## 2.この競技課題図面において、下記のような要望があれば記入してください。

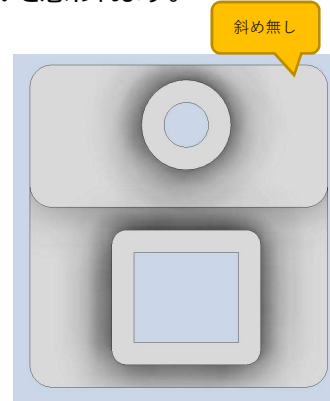
- ・③の斜辺を無くすのはいかがでしょうか。

産業機器ロボットのデザインとしては真四角の方が良いと思われます。

- ・G課題の①パーツのスリット形状を①、②に入れる事で加工難易度、成形難易度が向上すると思われます。

キャビ側に凸形状を配置すれば成形は抜けやすいですが磨きがやりにくなります。  
コア側に凸形状を配置すれば磨きはやりやすいですが、成形の際に割れる可能性があります。
